gemeente
Weststellingwerf

Reactienota inspraak

Gemeentelijk Verkeer- en Vervoerplan

Januari 2025

Hoofdstraat West – Noordwolde als knelpunt gekenmerkt

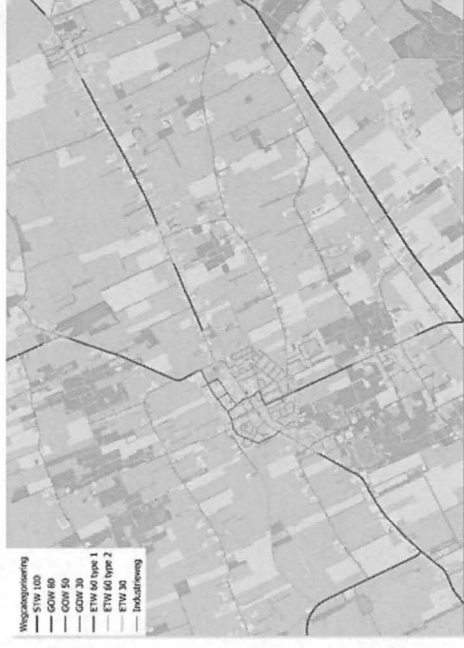
Volgens inspreker voldoet het knelpunt Hoofdstraat West aan de in paragraaf 7.3.1 van het GVVP opgenomen voorwaarden en gaat de voorkeur uit naar het realiseren van versmallingen en chicanes

(punt 4) om de snelheid te verlagen. Inspreker doet een aantal suggesties voor maatregelen bij de komgrens en vraagt wat de bewoners nu mogen verwachten.

Dit knelpunt is opgenomen in de knelpuntenlijst (bijlage 1 van het GVVP). Zie voor wat betreft de aanpak van knelpunten ook de reactie onder inspraakreactie 1.

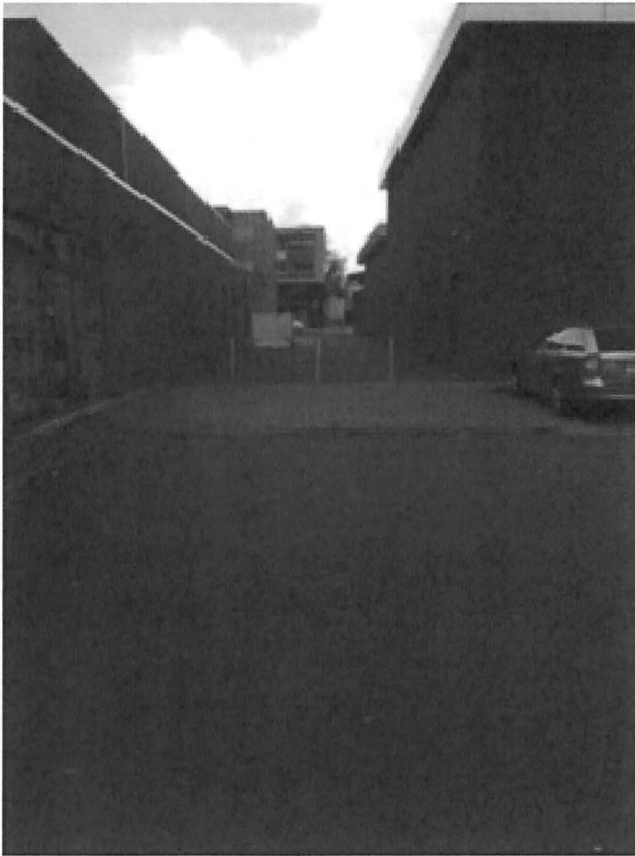
Insprekers stellen dat de toegankelijkheid, de verkeersveiligheid en de verkeersdoorstroming van het parkeerterrein bij de Lidl/Poiesz kan worden verbeterd door het vanaf twee of drie kanten toegankelijk te maken. Voorgesteld wordt een verbinding te maken tussen de Poiesz en de Lidl (paaltjes verwijderen). Een in-/uitgang vanuit de Azaleastraat is ook een mogelijkheid. De toegang vanaf de Spoorlaan zou afgesloten moeten worden.

Parkeerterrein Lidl/Poiesz kun je nu inrijden vanaf de Spoorlaan maar je moet het terrein ook weer verlaten via dezelfde ingang. Dit geeft filevorming en gevaarlijke situaties om de Spoorlaan weer op te rijden. Richting nabije toekomst zal aan de andere kant van de Spoorlaan de Aldi worden gevestigd.

Om de toegankelijkheid van het parkeerterrein Lidl/Poiesz te verbeteren binnen het gemeentelijk verkeersplan, kan het vanuit twee/drie kanten bereikbaar maken bijdragen aan een betere doorstroming en minder verkeersopstoppingen. Op deze manier kunnen voertuigen efficiënter in- en uitrijden, vooral tijdens drukke momenten.

De verkeersdoorstroming Geraniumstraat/Spoorlaan staat op de in bijlage 1 van het GVVP opgenomen knelpuntenlijst. Bij een uitwerking van een oplossing voor dit knelpunt zal ook de toegang tot de parkeerplaatsen en de ovonde worden betrokken.
